Samhällsbyggnadskontoret Alingsås

Yttrande om riskutredning, Smedjan 22

Plansystem: Sweref 99 TM | © översvämningsskartering

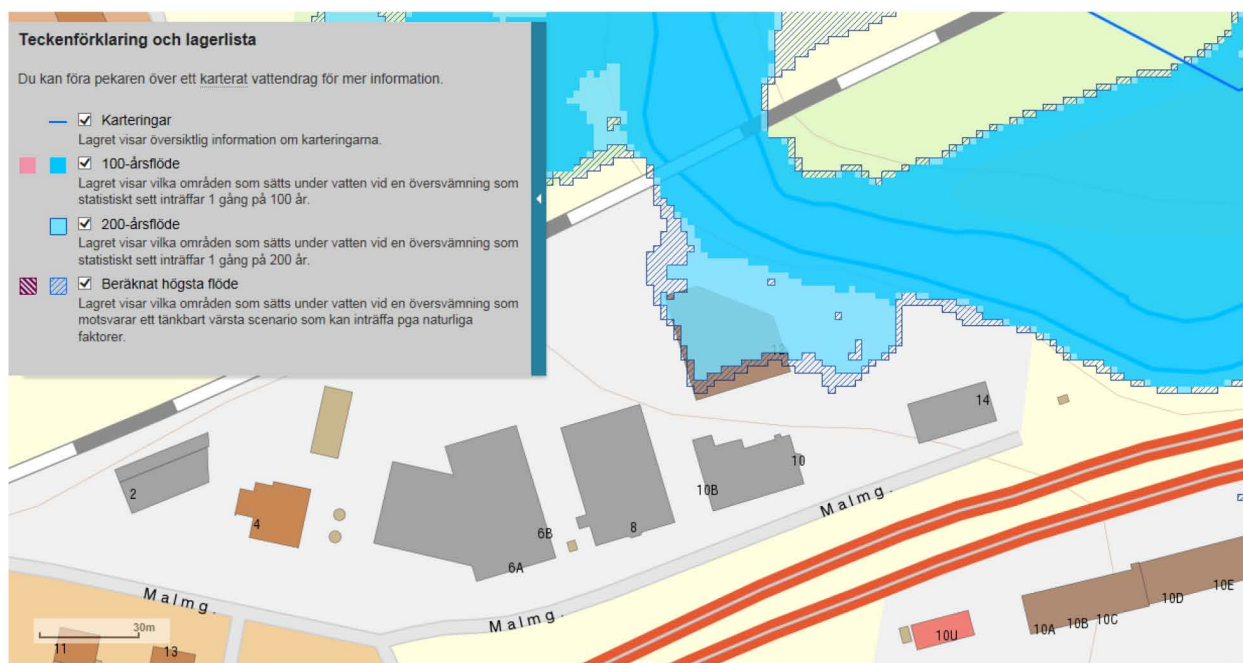
1. Räddningstjänsten anser att en släckvattenutredning ska genomföras innan beslut tas om bygglov. Detta med hänsyn till närheten till Sävån samt den typ av verksamhet som ska bedrivas på fastigheten.
2. Fastigheten ligger inom det område som pekats ut av MSB som ett riskområde för översvämning utifrån översvämningförordningen. Räddningstjänsten anser därför att risken för översvämning samt skred behöver analyseras inför beslut om bygglov. Bifogad bild visar kartering på höga flöden.
